東海第二発電所

設計及び工事計画変更認可申請書

補足説明資料

令和3年5月

図1 電気配線貫通部の地震応答解析モデル (多質点系はりモデル)

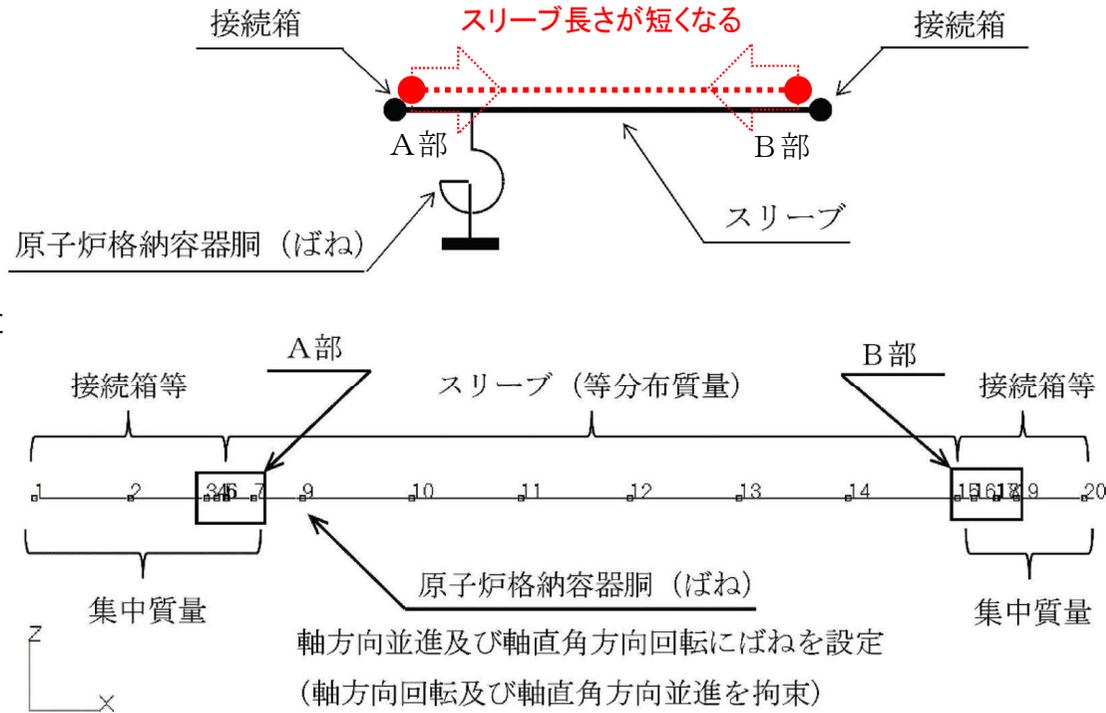
- スリーブ長さが短くなる(A部-B部間の長さが短くなる)と、支点(ばね)にかかる応力は小さくなる
- また、今回の取替では全体質量も小さくなる計画であり、SA工認時よりも耐震上有利となる

図 4-1 管台の必要厚さの計算に用いる寸法

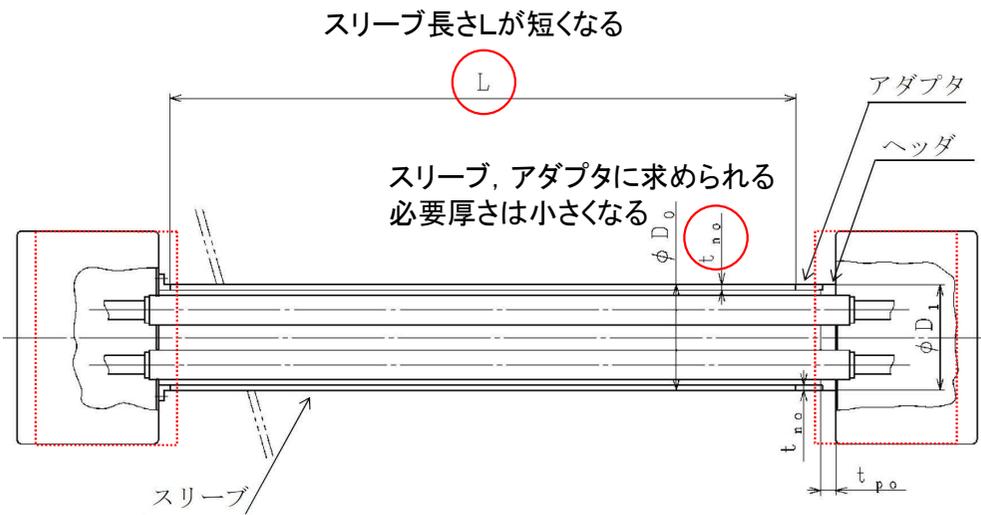
- スリーブ長さが短くなると、スリーブにかかる荷重が小さくなるため、スリーブに求められる必要厚さは小さくなる
- スリーブと同じ厚さであるアダプタに求められる必要厚さも小さくなる
- 今回の工事で板厚を変更しないため、SA工認時の保守性は保たれる

A~A矢視図

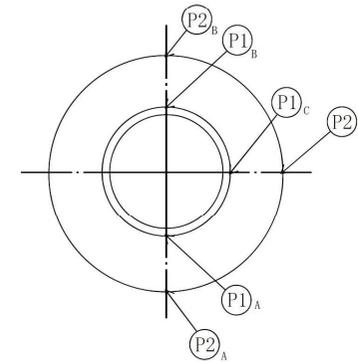
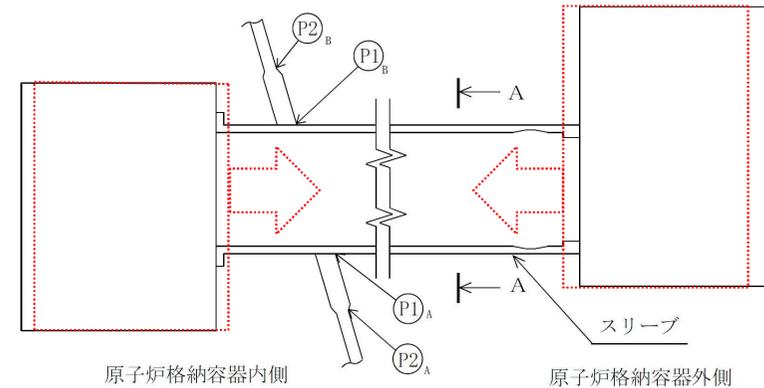
- スリーブ長さが短くなると評価点にかかる応力は小さくなる

(スリーブ長さが短くなることで接続箱が評価点に近づく)
